Rapport de contrôle d'installations électriques à basse et à très basse tension

RÉF. 06/2025/108482/D01:1

DATE DU CONTRÔLE 18/06/2025 (15:00 - 16:00) **AGENT VISITEUR** Julien Terorde
ADRESSE DU CONTRÔLE rue des chanterelles 8 - 1470 Baisy Thy **TYPE DE CONTRÔLE** Visite de contrôle (6.5)

CONCLUSION : NON CONFORME

Schéma(s) unifilaire(s) de l'installation

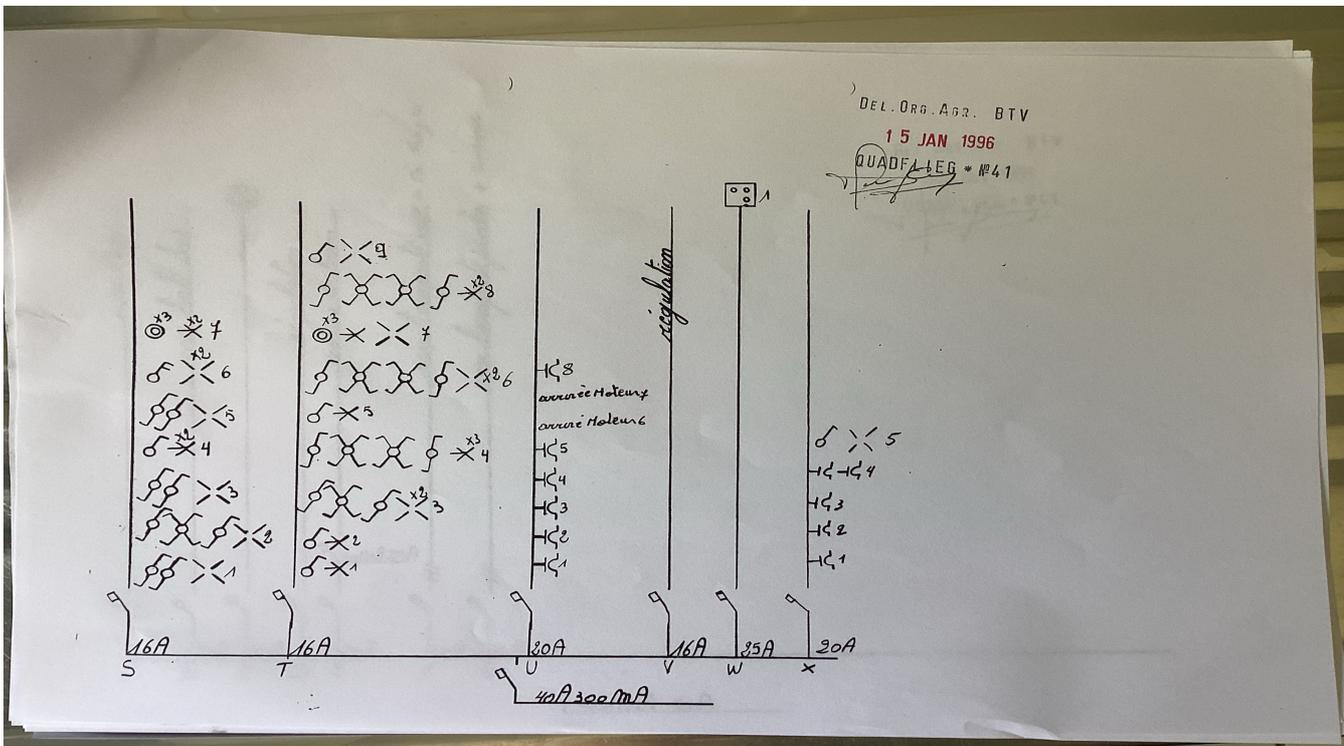
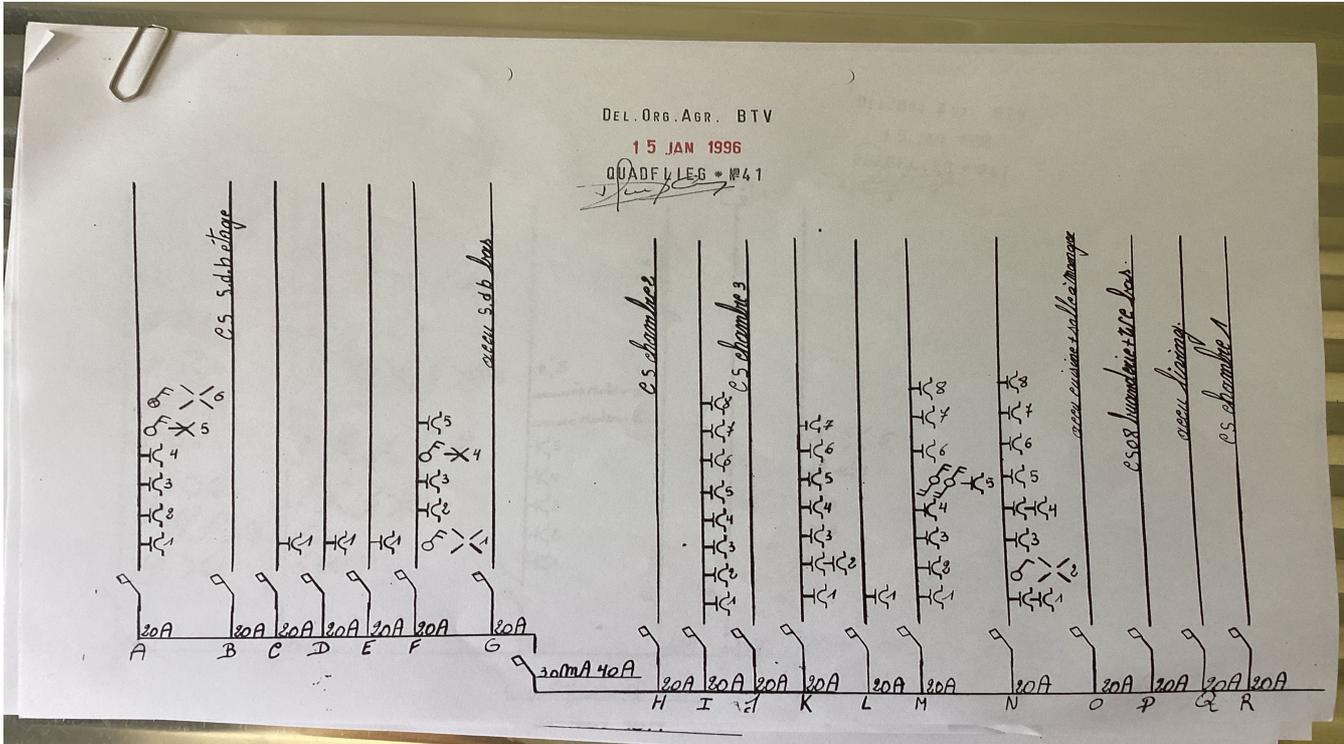
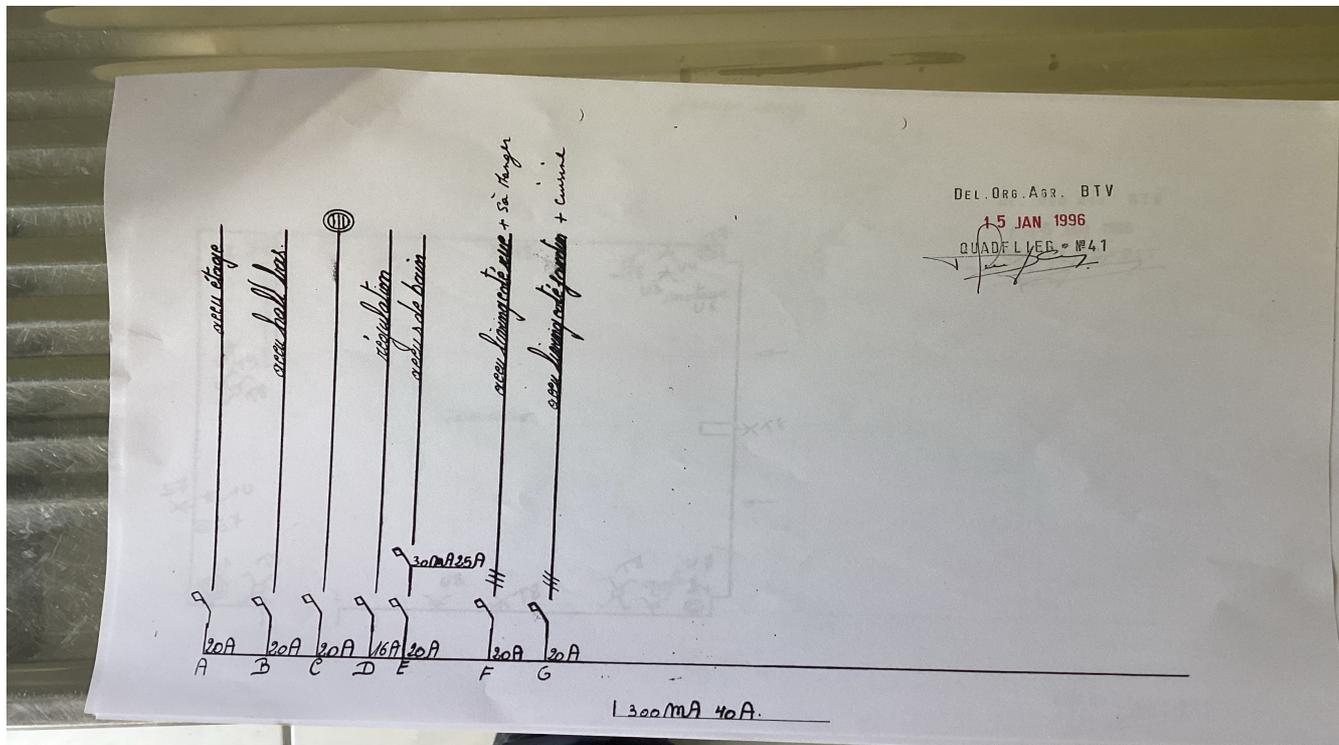
- N'est pas renseigné sur les schémas unifilaires et plans de position l'adresse de l'installation, les coordonnées du responsable des travaux et du propriétaire. Ces derniers devront signer et dater ces schémas. - 3.1.2.;6.4.6.;6.5.7.;9.1.2.

- Les schémas unifilaires et plans de position ne correspondent pas à la réalité. - 3.1.2.;6.4.6.;6.5.7.;9.1.2.
- Il faut revoir l'introduction des conducteurs dans le matériel électrique. - 4.2;5.3.4.2

- Les schémas unifilaires et plans de position ne sont pas conformes. - 3.1.2.;6.4.6.;6.5.7.;9.1.2.
- La résistance d'isolement de l'installation n'est pas suffisante. - 6.4.5.1.
